2.º REVISÃO DO PLANO DIRETOR MUNICIPAL DE PAREDES

Discussão Pública - Ficha de Ponderação

1. IDENTIFICAÇÃO DA PARTICIPAÇÃO
N.º DO PROCESSO : 164/24DP2RPDM
NIPG : 4114/24

Planta de Ordenamento I

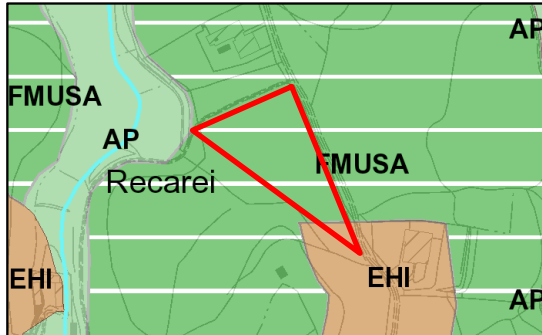
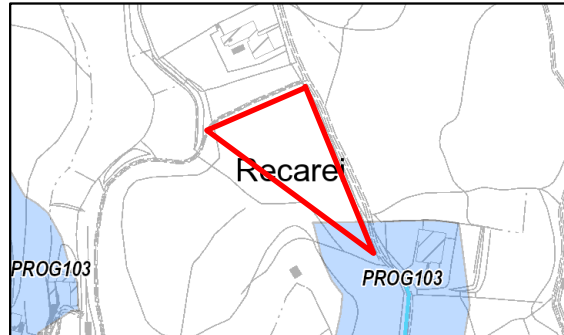
3. RESUMO DA EXPOSIÇÃO
<p>"Muito boa tarde. No âmbito da revisão do PDM, e decorrendo a fase de discussão pública, venho expor as razões que entendo serem razoáveis para que o terreno (terreno de família) assinalado seja considerado urbano. Assim, temos uma rua empedrada até ao fim. Temos Luz, Comunicações, fornecimento de água ao domicilio, e como sabem o Saneamento em fase de instalação. Há também um projeto da Junta de Freguesia de Recarei para fazer um acesso de viaturas e pedonal direto ao apeadeiro de Trancoso, em principio no fim do terreno. Moradia a cerca de 50 metros para norte e 20 metros para sul. Na rua Central de Seixagude paralela a esta a oeste, e salvo melhor opinião os terrenos até ao apeadeiro são urbanos. Posto isto agradeço pf a v/ análise para verificarem que estão reunidas todas as condições par o solicitado. aguardo uma resposta de V^{os} Ex^{as}. Obrigado</p> <p>"</p>

2. O terreno não está edificado nem urbanizado, embora possua algumas infraestruturas urbanas, existindo para o local um pedido de informação prévia favorável (47/22IP – com despacho de datado de 7/09/2023).

3. A pretensão situa-se na continuidade do solo urbano, numa área classificada como solo urbano desde o PDM de 2.ª geração, publicado em 2014, que foi integrada em solo rústico na proposta de revisão objeto de discussão pública.

4. Atentos que a proposta de Plano não prejudica direitos preexistentes e juridicamente consolidados, ao existente no sítio e lugar, à fase do procedimento de revisão e que a pretensão se conforma como substancial, considerando o disposto nas normas de delimitação dos perímetros urbanos e rurais concertadas com as tutelas, a pretensão foi parcialmente acomodada.
